仕様変更のご案内(精密作業手袋)

精密作業手袋 手のひらコーティング【10～100 個入り】 N-SGGLV

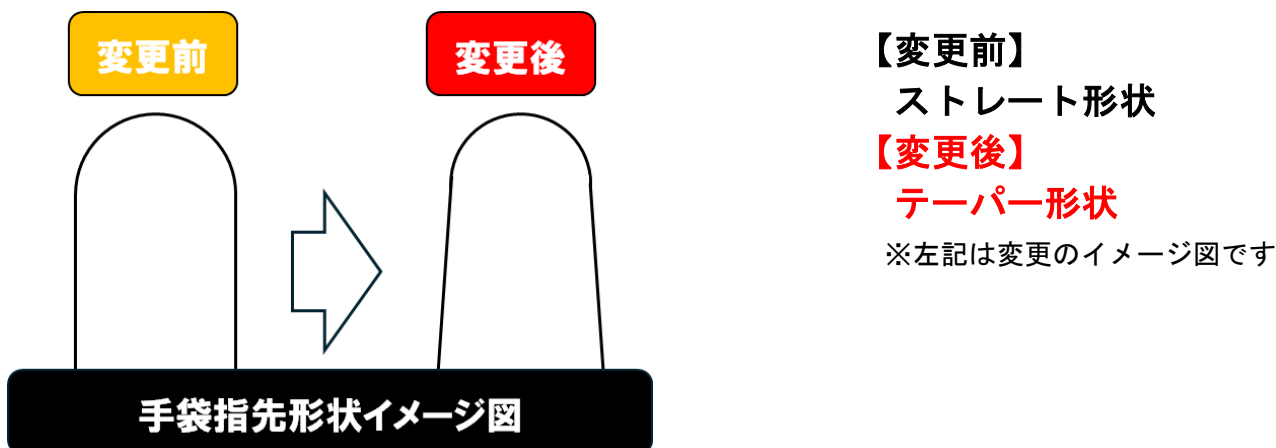
手袋指先部の寸法を少しタイトにすることで指先フィット感を改善しました。

指先のフィット感を向上させるためにストレート形状からテーパ形状に仕様の見直しを行いました。
